三亚海棠湾HT09-13-03地块（保利仁境）商品住宅项目 一期建筑设计方案优化调整前后对比

三亚海棠湾HT09-13-03地块(保利仁境)商品住宅项目一期方案优化调整内容

- 1、总图10#楼优化调整;
- 2、住宅楼局部立面造型优化调整;
- 3、住宅楼局部架空层范围优化调整;
- 4、住宅楼局部架空层出挑造型优化调整;
- 5、住宅楼局部平面优化调整;
- 6、商业局部平面优化调整;
- 7、配套局部平面优化调整;
- 8、次入口造型优化调整;
- 9、配电房造型优化调整;
- 10、地下室局部平面优化调整;

地下室优化调整对比

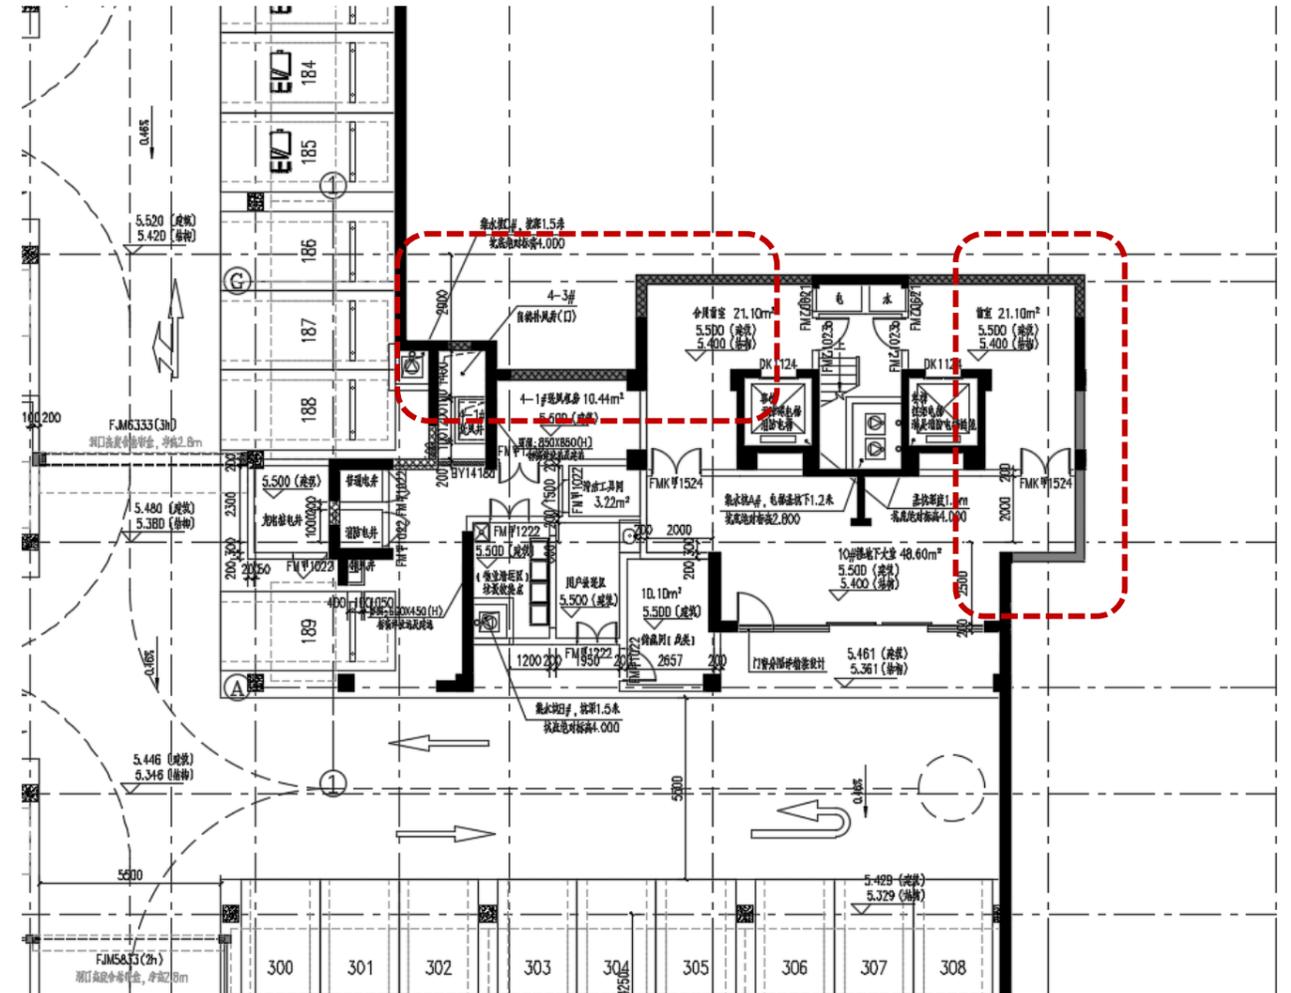
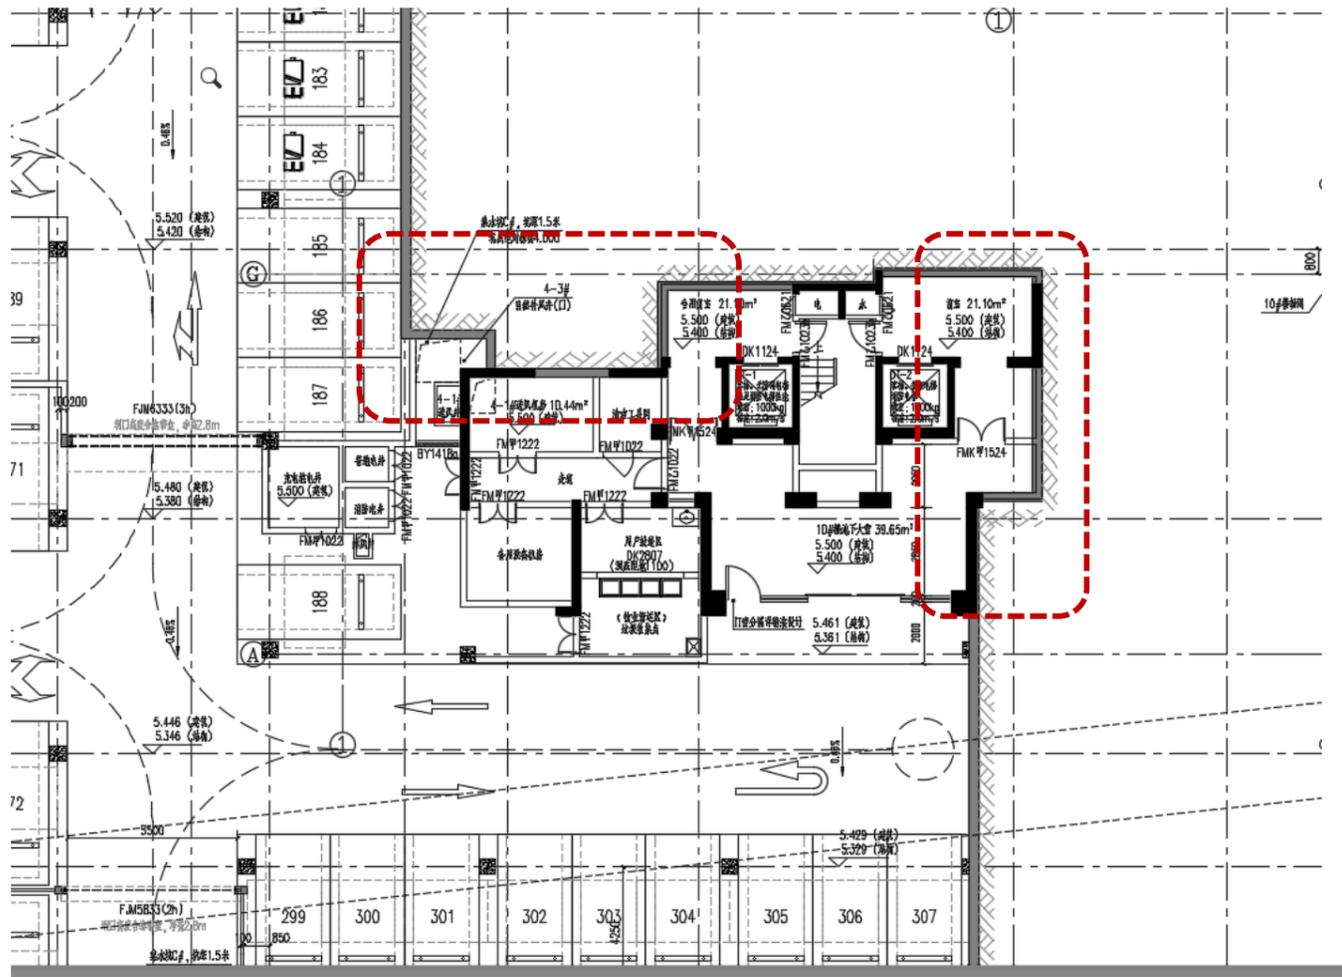
1: 地下室面积减少11.93m²

2-1#商业楼首层平面对比

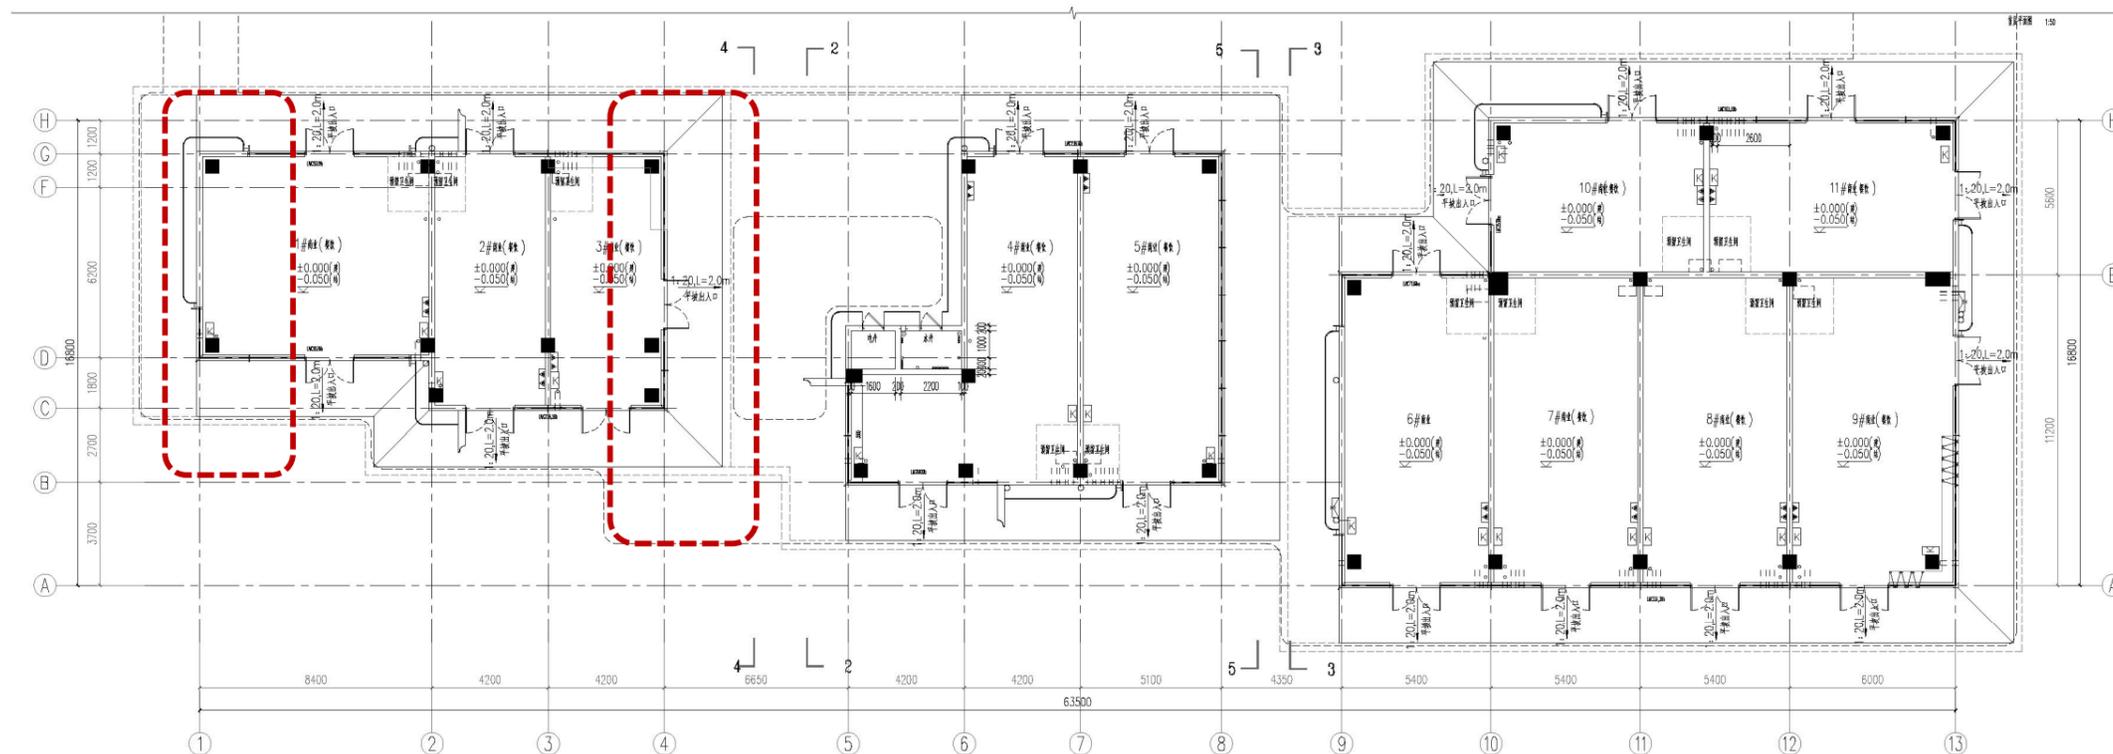
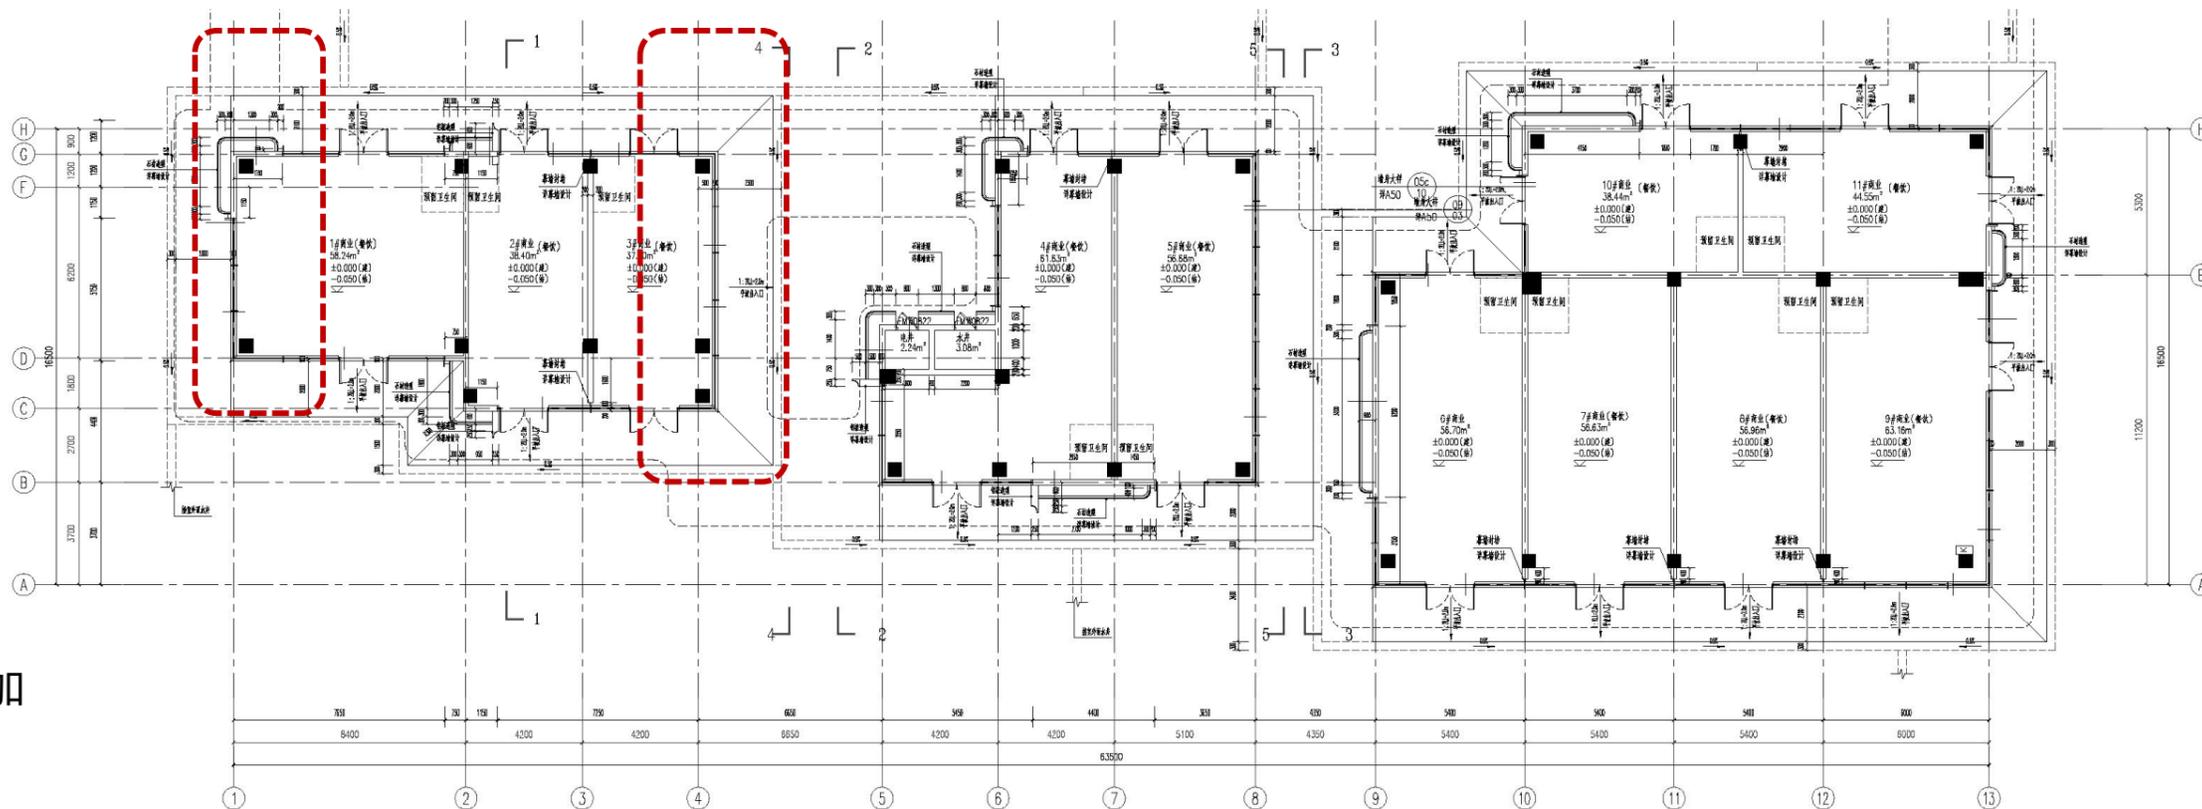
1:2-1#商业楼轮廓调整, 计容面积增加 0.54m²

2-1#商业楼屋顶平面对比

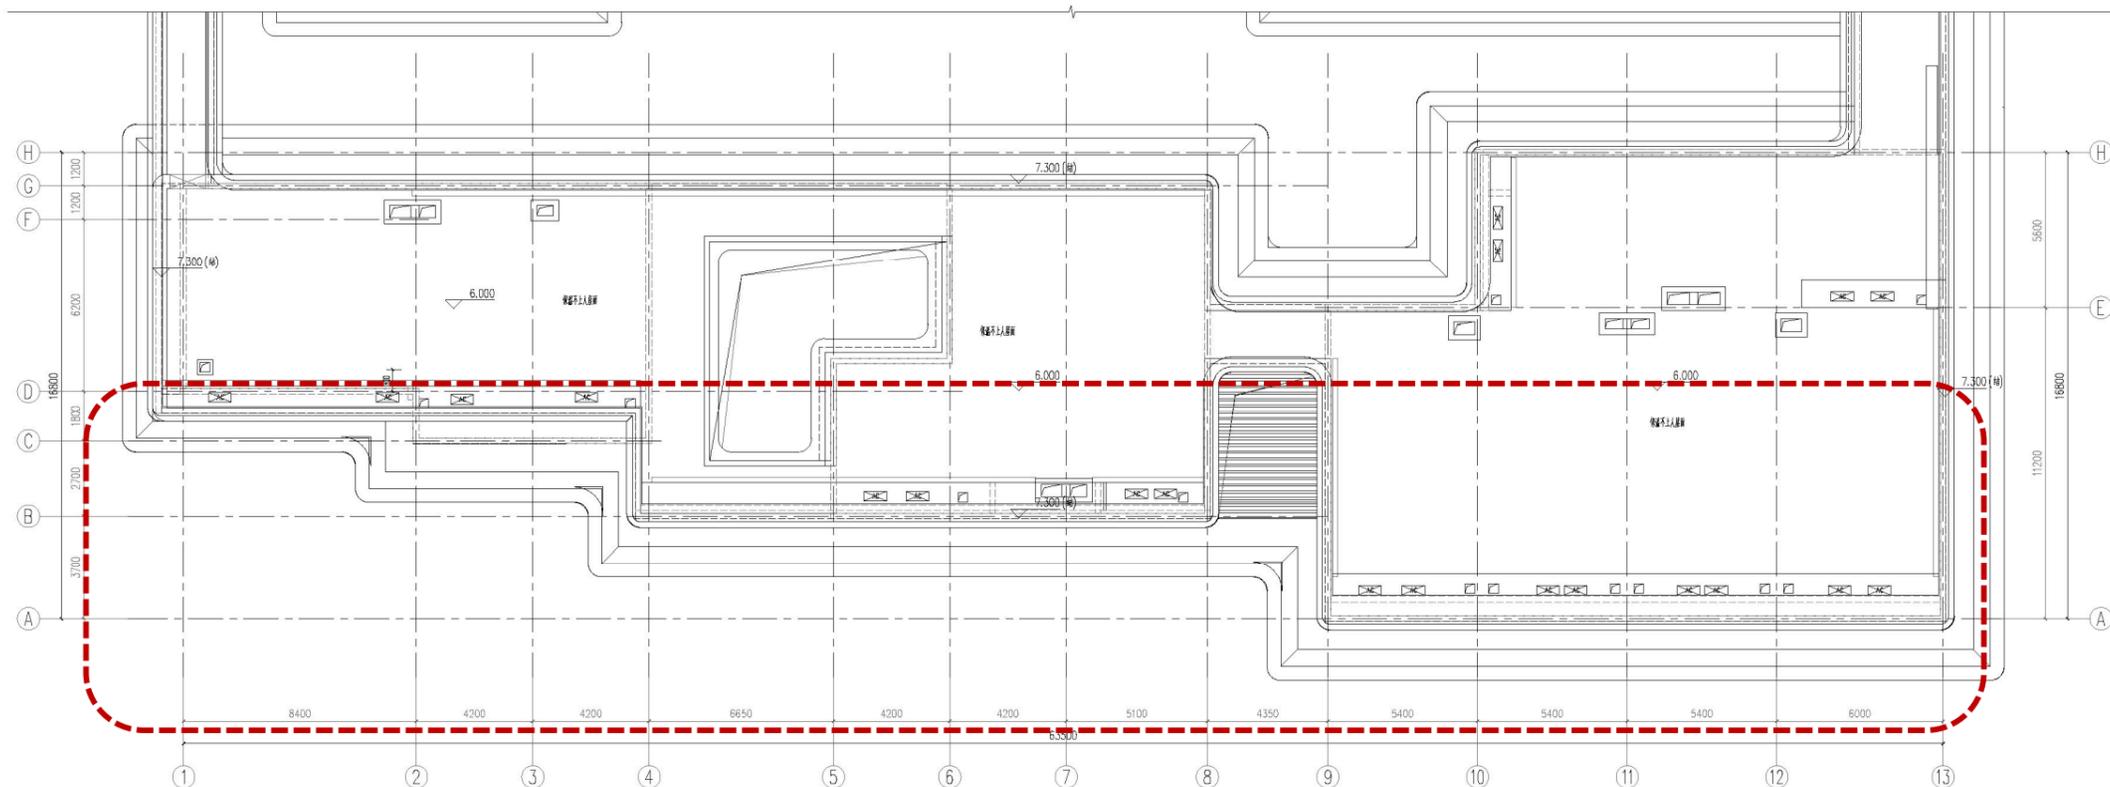
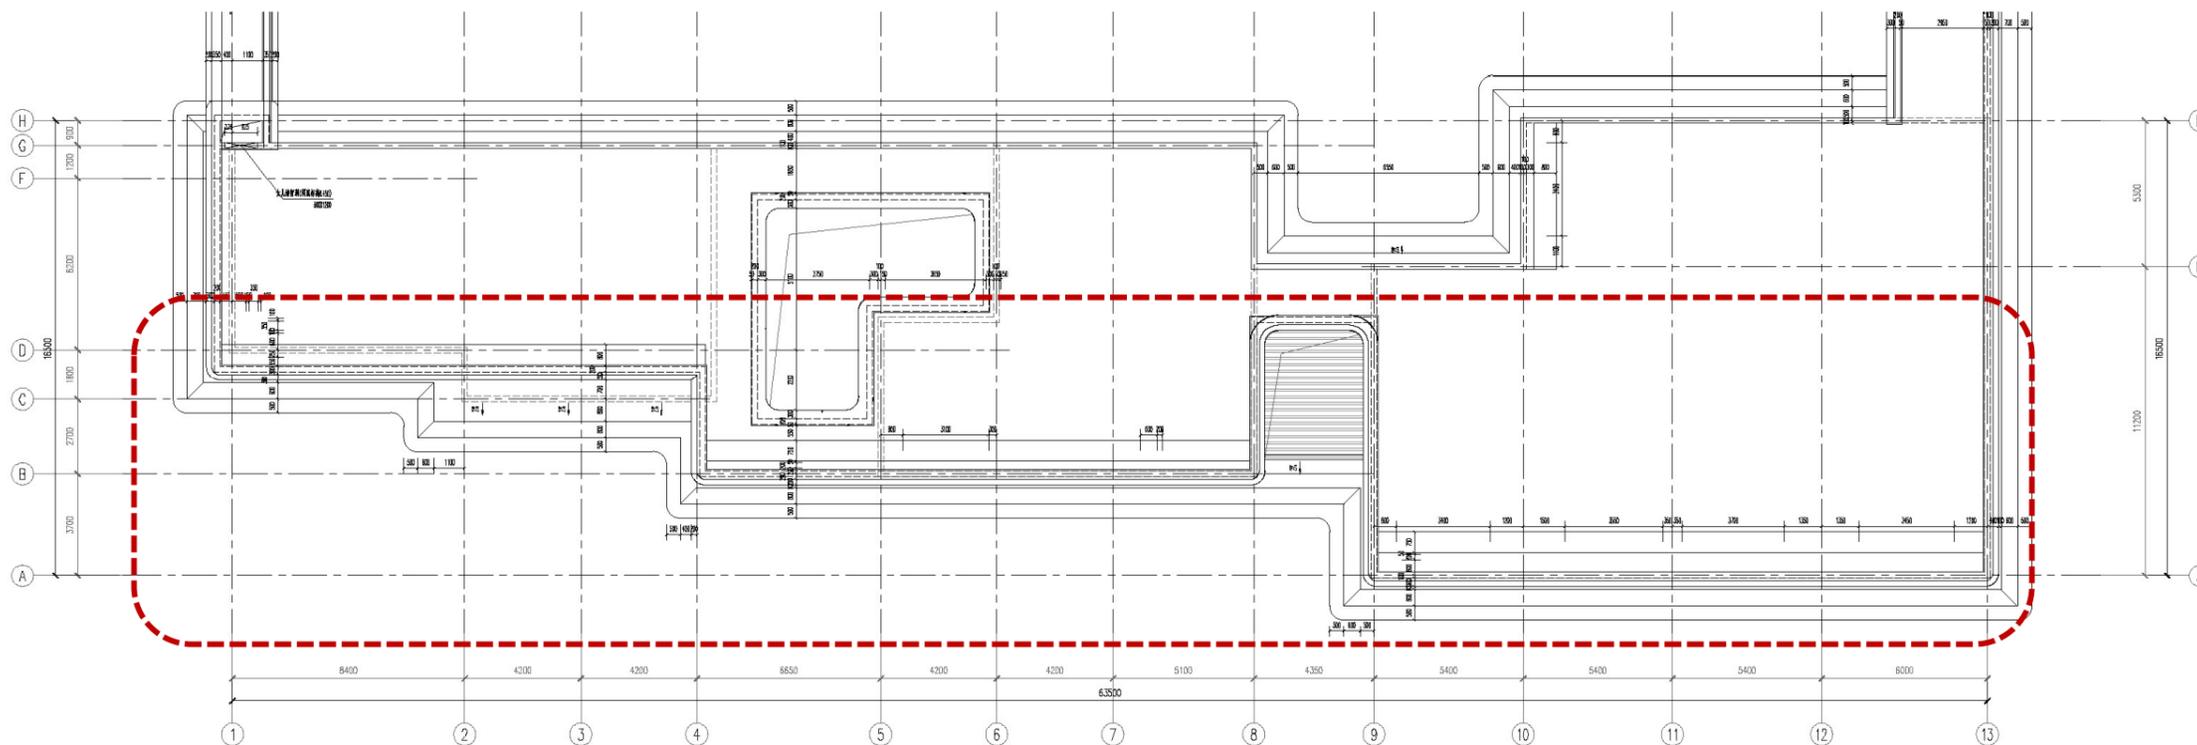
1:雨棚范围调整, 出挑减小
